17. Bezirk, Dornbacher Straße ONr. 60A
Gst.Nr. 21/4 in
EZ 983 der Kat. Gem. Dornbach

Aktenzahl	Sachbearbeiter/in:	Durchwahl	Datum
MA37/367479-2020-1	DI ⁱⁿ Gsandtner Oberstadtbaurätin	01/4000-37891	Wien, 18. Nov. 2021

Errichtung eines Wohnhauses

B E S C H E I D

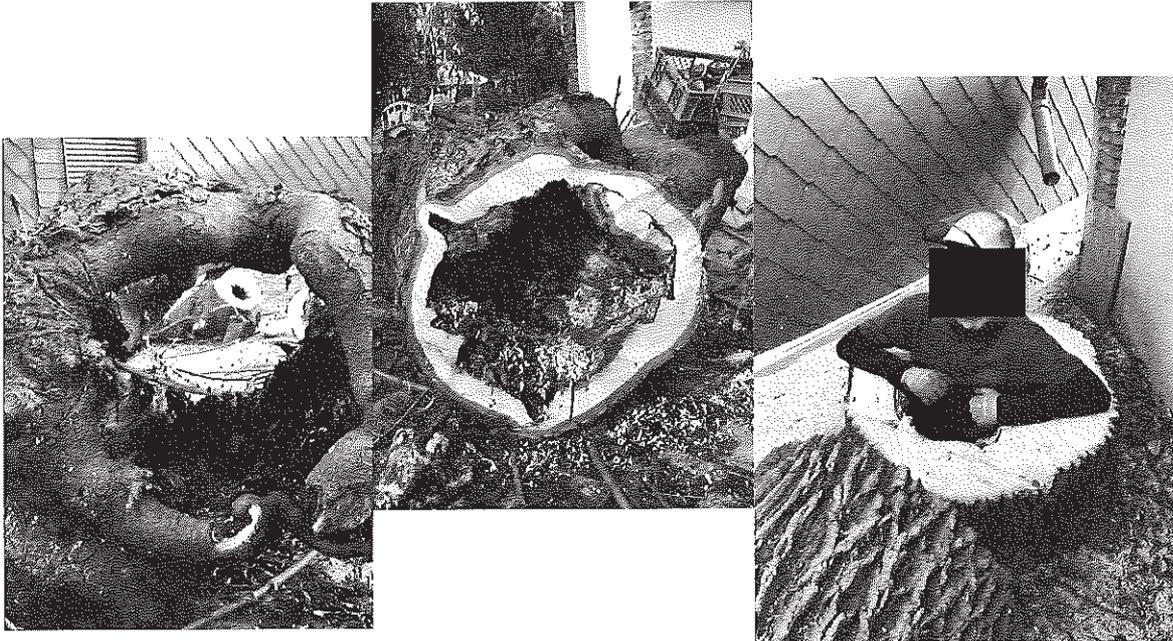
- (3) Die von mir befürchteten Emissionen wegen des als Gittertor ausgeführten Garagentores wurde von der Bauwerberin wie folgt beantwortet: „Die Zuluft für die Garage erfolgt über das Garagentor, die Abluft durch den nordseitigen Luftbrunnen“.

Besteht für den Luftbrunnen eine zwangsweise vorgegebene Strömungsrichtung (umgesetzt mechanisch und/oder elektrisch über z.B. Ventilatoren)? Andernfalls ist die Abluftsituation vorgegeben durch die jeweilige Windrichtung und den daraus resultierenden Druckverhältnissen an den entgegengesetzten Hausfronten. Das Auftreten von ungesunden Emissionen in großer Nähe zum gartenseitigen Sitzbereich meines Grundstückes wäre damit gegeben.
